福岡県建築都市部営繕設備課長

## 新福岡県立美術館新築工事設計図書に関する質疑回答書

別紙17-9

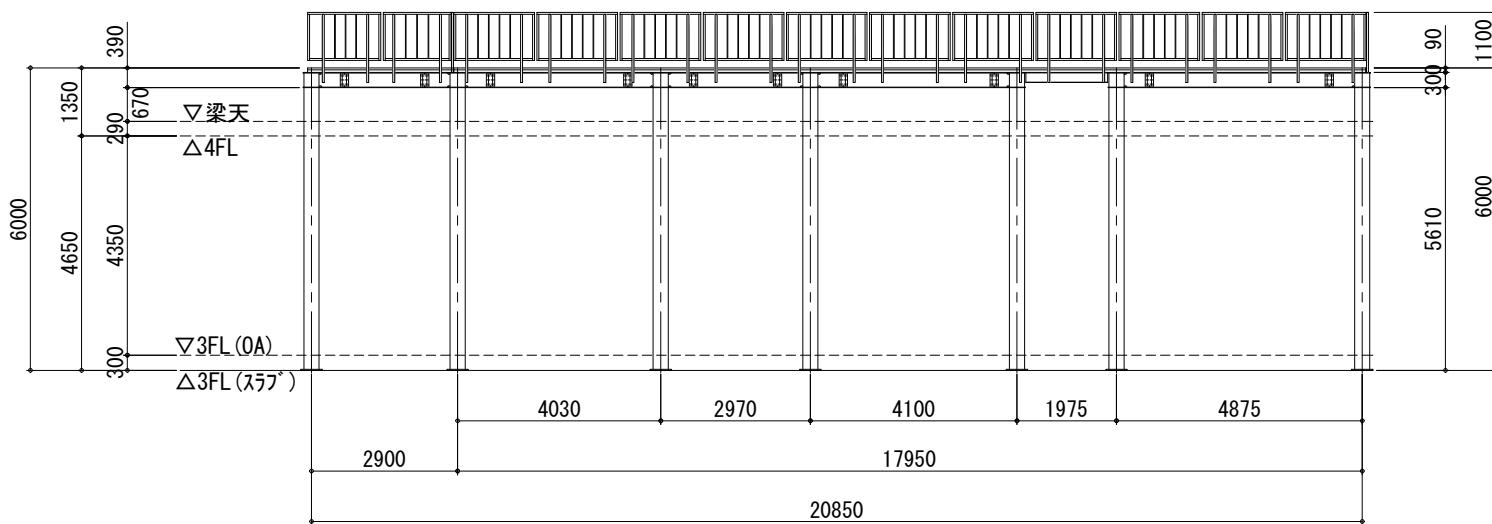
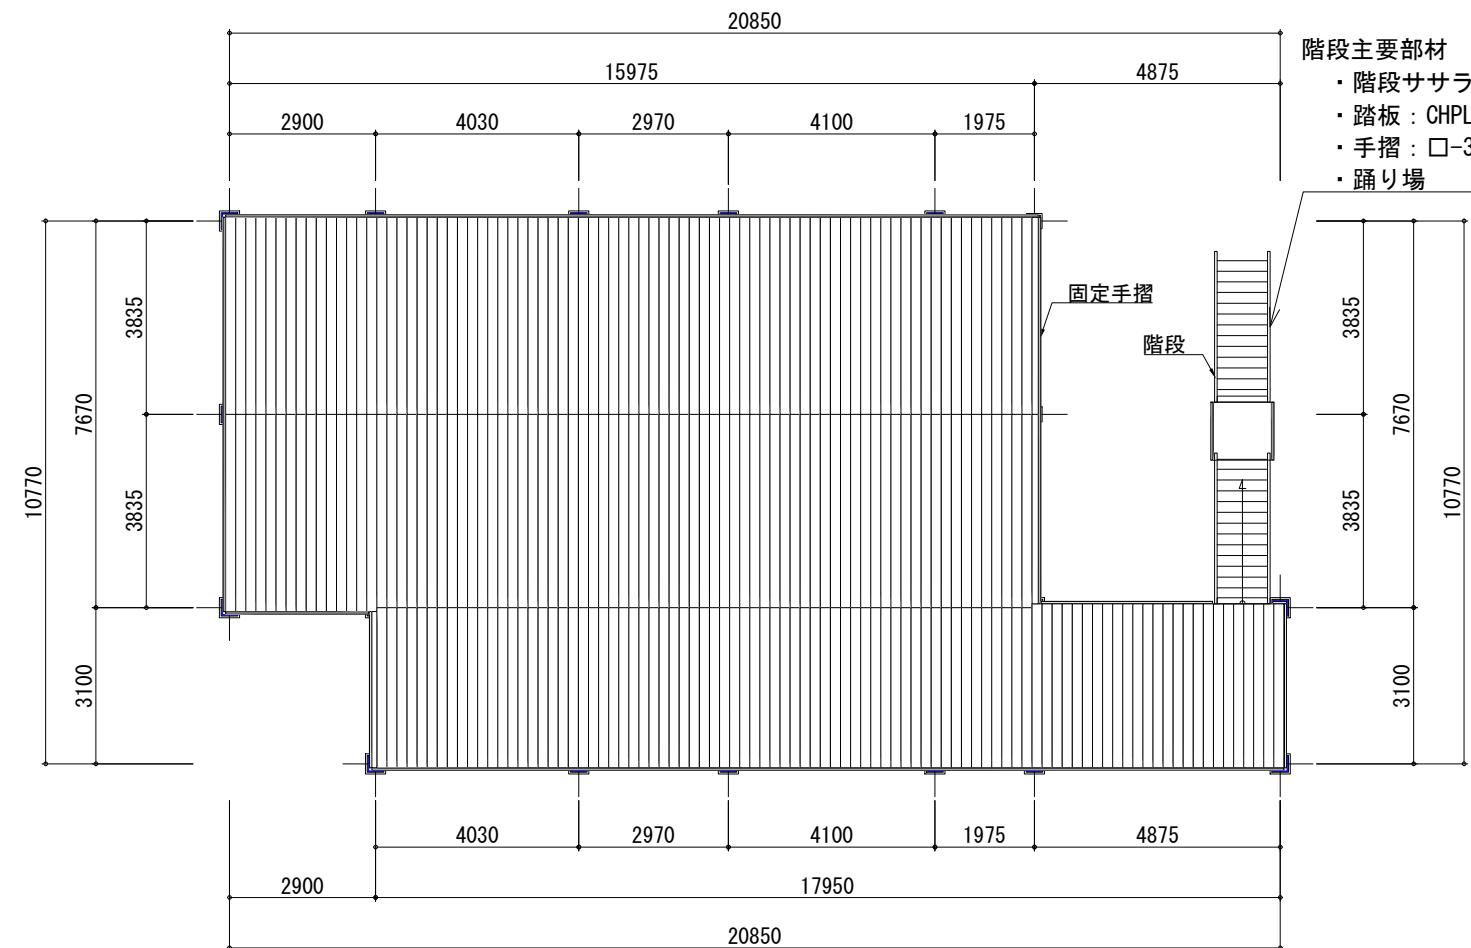
21	A-008-11, 017-77-79, 019-38~40	4階機械室①・②において、階段が御座いますが、踏面蹴込みに表面強化剤2回ホリッショと考えて宜しいでしょうか。 又、階段の側壁及びH=500の立上り部分はコンクリート打放補修程度と考えて宜しいでしょうか。	宜しいです。
22	A-008-11, 018-7	4階吸蔵庫③マサニにおいて、床下地が仕上表で鋼製下地(床荷重1t対応)と記載が御座いますが、納まり等詳細が見受けられません。 鋼製下地(床荷重1t対応)の詳細を御指示下さい。 又、矩計図(7)では床の仕様の記載が御座いますが、点線の図示となっておりスラブ等の図示が御座いませんが、鋼製床下地納まりも御指示下さい。	床荷重500kg/mとします。 別紙17-9を参照ください。

別紙17-02

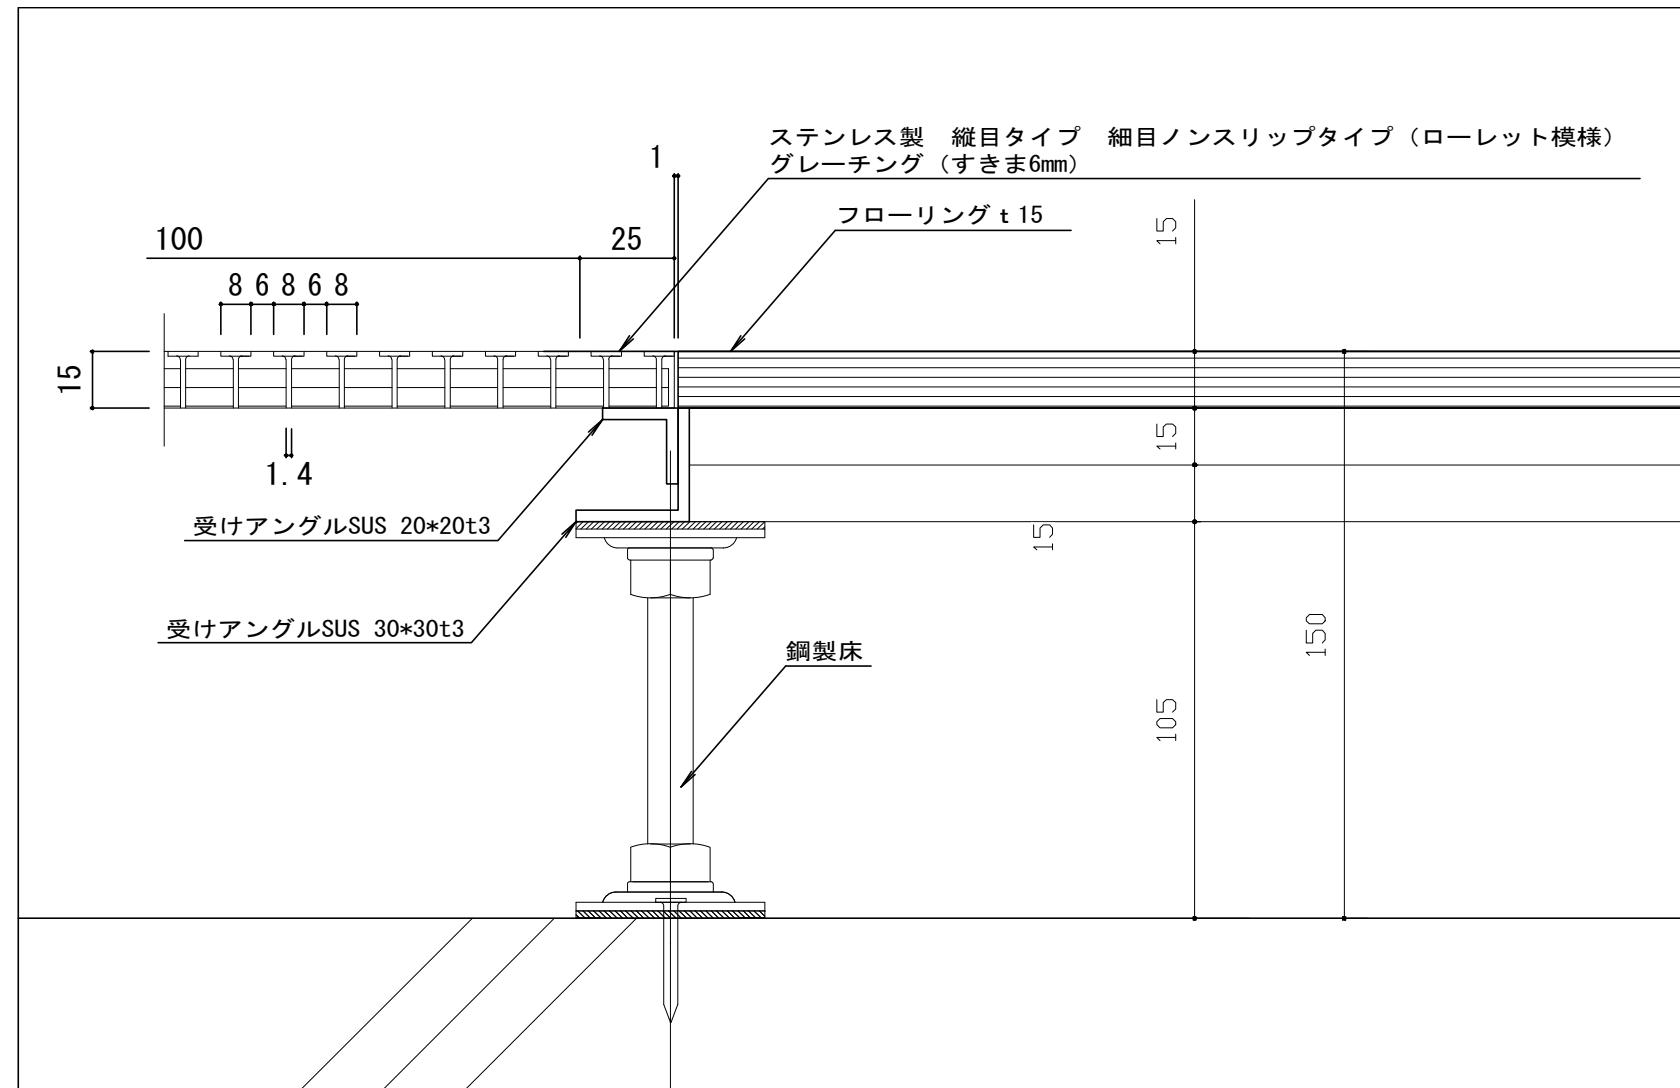
NO	図面番号	質 疑	回 答
9	A-008-1	外部仕上表において、軒天にて回線の有無が記載されておりません。 アルミ フッ素樹脂焼付 程度を見込むものと考えて宜しいでしょうか。	無しとします。
10	A-012	屋根伏図において、塩ビ被覆ドレン φ100 サイファン式高排水と図示されておりますが防塵網の有無が記載されておりません。 ステンレス製 防塵網 程度を見込むものと考えて宜しいでしょうか。	宜しいです。
11	A-018-2-4	矩計図(2)(4)において、3FL屋上広場にてアゴ付RCハラベットが図示されておりますが仕上げが記載されておりません。 ウレタン系塗膜防水 程度を見込むものと考えて宜しいでしょうか。	宜しいです。 参考メーカーの指定はないため、適宜選定してください。
12	A-018-7-8	矩計図(7)及び(8)において、RFLにて金属笠木が図示されておりますが捨笠木等のタフルハラベット部の詳細が記載され ておりません。 捨笠木:ゴムアシント t1.0+カラー鋼板 t0.5程度を見込むものと考えて宜しいでしょうか。	宜しいです。
13	A-019-12	1階平面詳細図(3)において、バックヤードにてY2/X1-2通りにW100程度の線が図示されておりますが詳細が記載されて おりません。 詳細を御指示下さい。	白線引きとします。
14	A-019-10~18	1階平面詳細図(1)～(9)において、扉前にクレーティング 細目 W100と図示されておりますが詳細が記載されておりません。 溝内及び溝蓋の仕様・詳細等を御指示下さい。	別紙17-02を参照ください。
